Commissione Tecnica PNRR - PNIEC

Parere n. 351 del 12 luglio 2024

Progetto	Impianto fotovoltaico di potenza nominale pari a 18,1071 MW e delle opere connesse ed infrastrutture necessarie alla connessione alla RTN, denominato impianto PZMOVE1, da realizzarsi nei comuni di Venosa, Montemilone (PZ) ID_VIP: 7745
Proponente	Montemilonesun2 s.r.l.

Figura. Inquadramento del progetto rispetto alle aree percorse dal fuoco (fonte: documento del Proponente n. Amb_18).

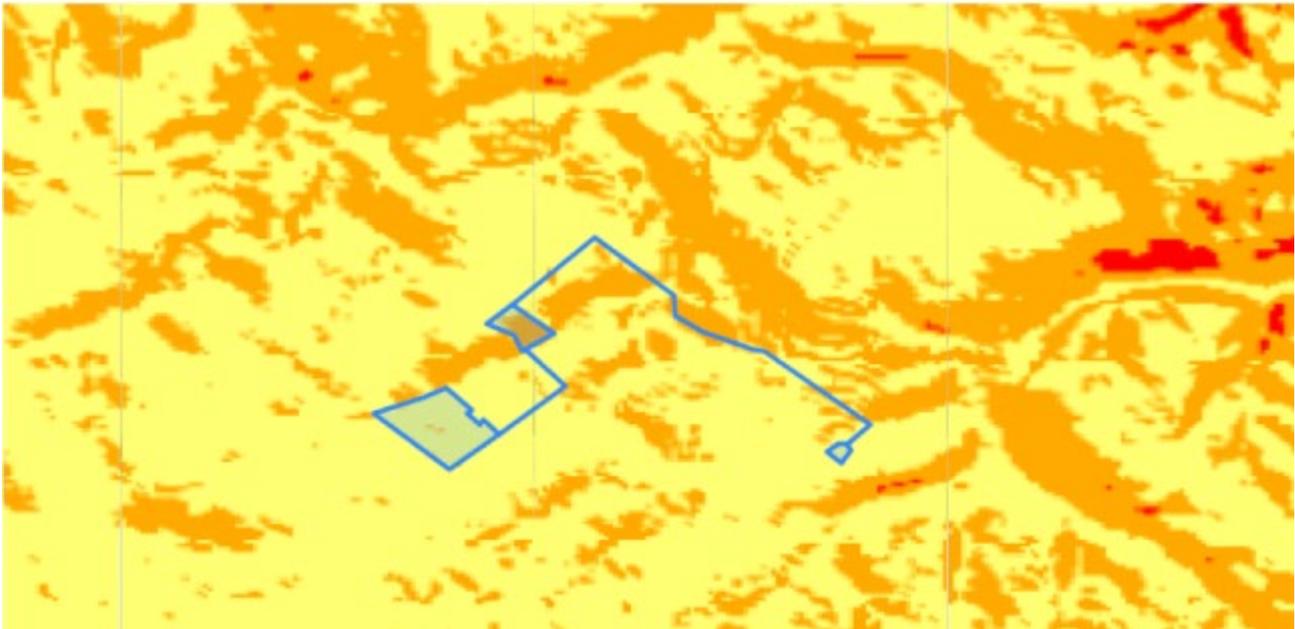
La mappa tematica di inquadramento del progetto rispetto alle aree percorse dal fuoco, presentata dal Proponente, non sembra corrispondere alla mappa pubblicata della Regione sul suo geoportale RSDI. In particolare, dall'analisi del geoportale regionale si può escludere la presenza nell'ultimo ventennio di aree percorse dal fuoco presso il sito di progetto.

Figura Layout impianto posizionamento lavanda nelle interfile (Prog_14b).

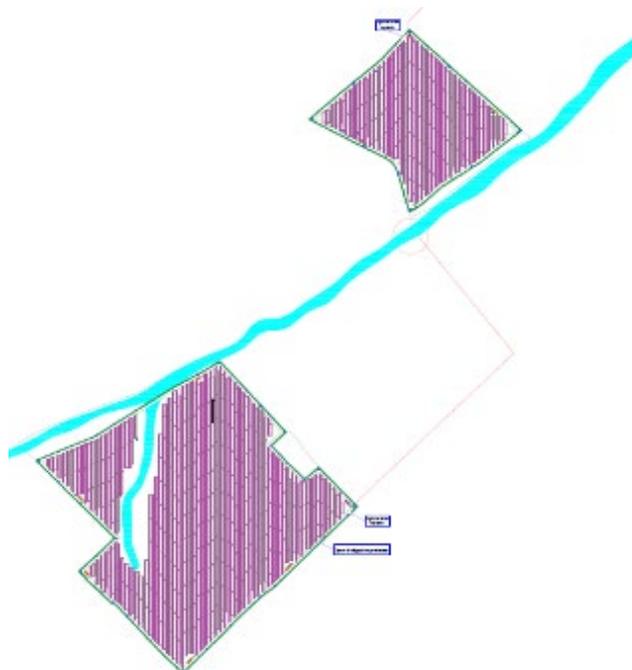
La Commissione, valutata la documentazione presentata, all'esito delle verifiche eseguite nell'ambito del procedimento in esame, tenendo conto della natura dell'opera e dei suoi potenziali impatti, ritiene che le misure previste per evitare, prevenire e ridurre gli impatti ambientali significativi e negativi per la componente Paesaggio siano sufficientemente descritte, ma che gli impatti ambientali determinati dal progetto necessitino di alcune azioni di mitigazione.

Figura. Analisi effettuata dal Proponente con altri impianti fotovoltaici ed eolici (con cerchio rosso sono indicati gli impianti eolici in corso di autorizzazione mentre con tratteggio arancione gli impianti fotovoltaici in corso di autorizzazione).

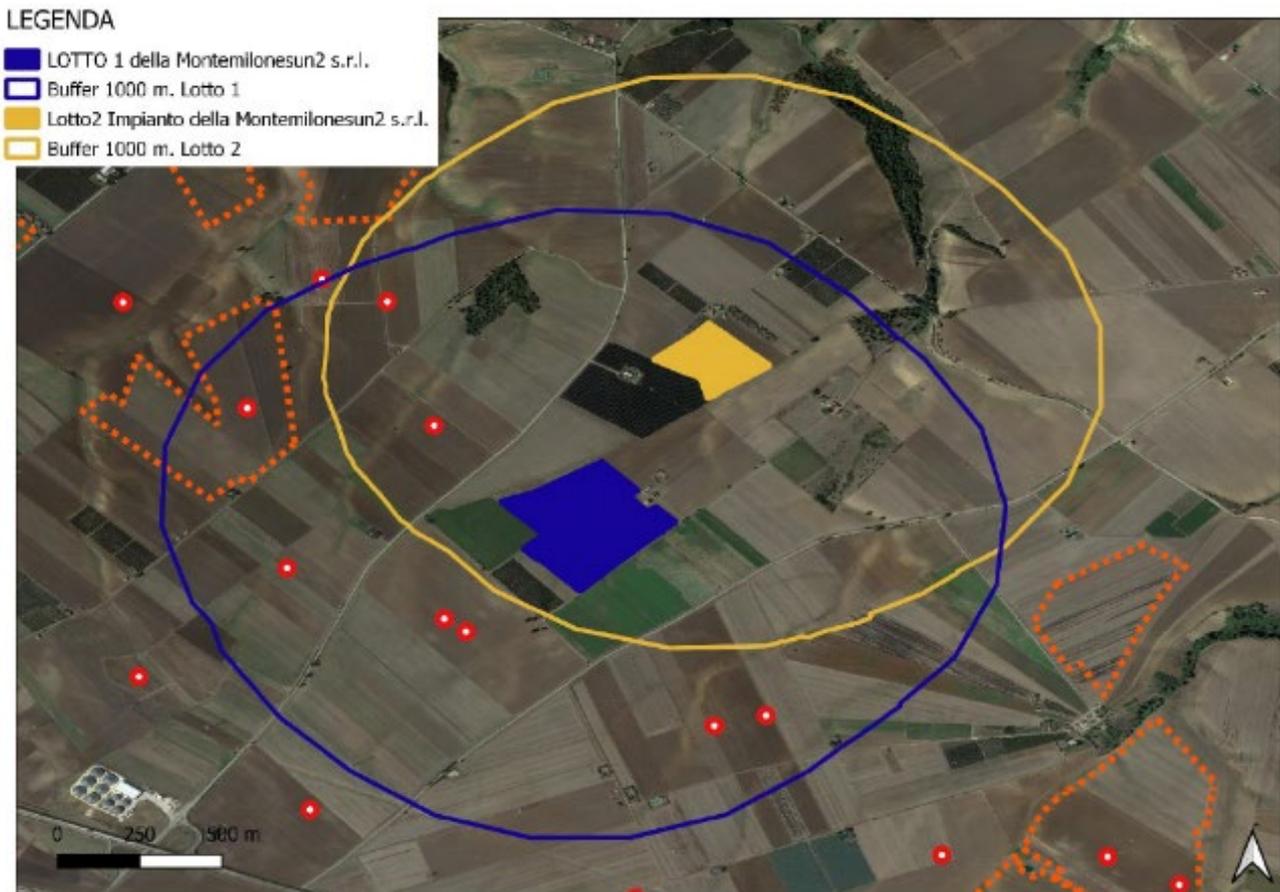
La Commissione ha verificato la localizzazione di altri impianti eolici e fotovoltaici progettati presso quello in esame. Dall'analisi emerge che esistono diverse ulteriori interferenze tra il progetto in esame e altri impianti fotovoltaici ed eolici proposti.
